PRZEKRÓJ NR 6
na przystanku autobusowym

Nazwa projektu	Projekt rozbudowy drogi gminnej nr G.320411W Zielona - Filipy - Kozin - Wężewo		
Inwestor	Wójt Gminy Krasne		
Wykonawca	AS Projekt, Warszawa		
Rysunek	PRZEKROJE KONSTRUKCYJNE - rysunek zamienny		
	Skala 1:50	Listopad 2024	Rysunek nr 2
Projektant	dr inż. Tadeusz Suwara upr. nr GDDP 1/94	specjalność drogowa	
Sprawdził	mgr inż.Agnieszka Kowalczyk-Suwara upr. nr MAZ/0403/POOD/10	specjalność drogowa

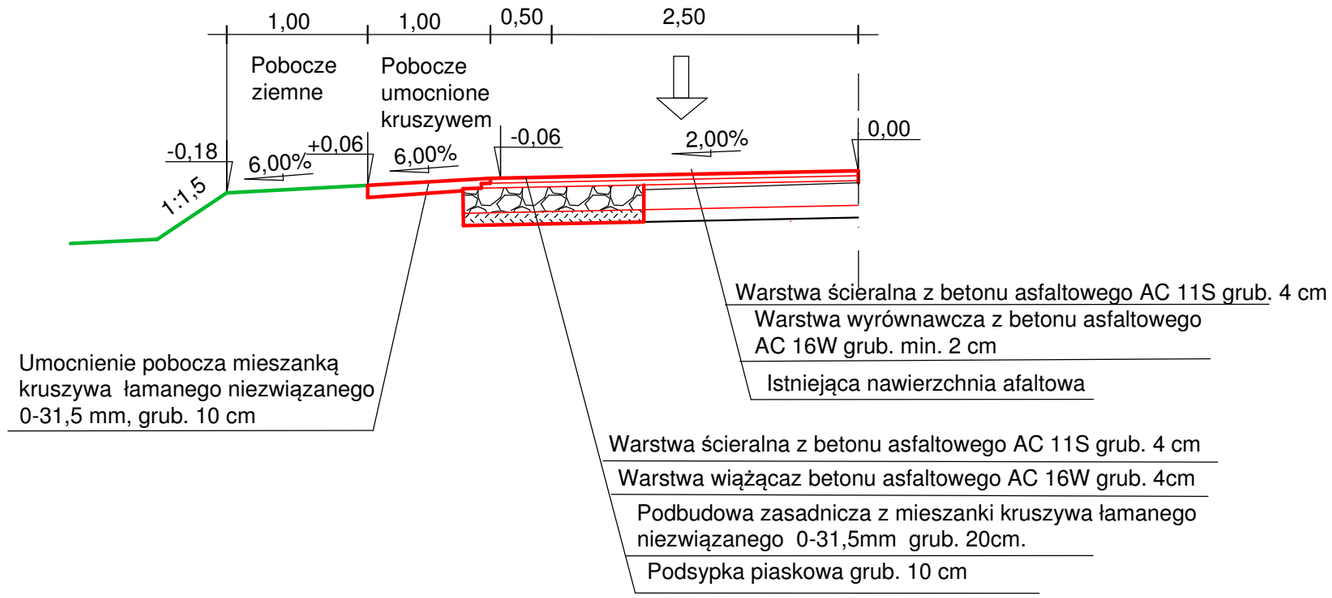
Zmiana peronu z kostki brukowej na pobocze umocnione kruszywem na przystankach autobusowych w km 1+675, 1+714, 3+007, 3+051 i 5+035,5 jest zmianą nieistotną w świetle ustawy Prawo budowlane
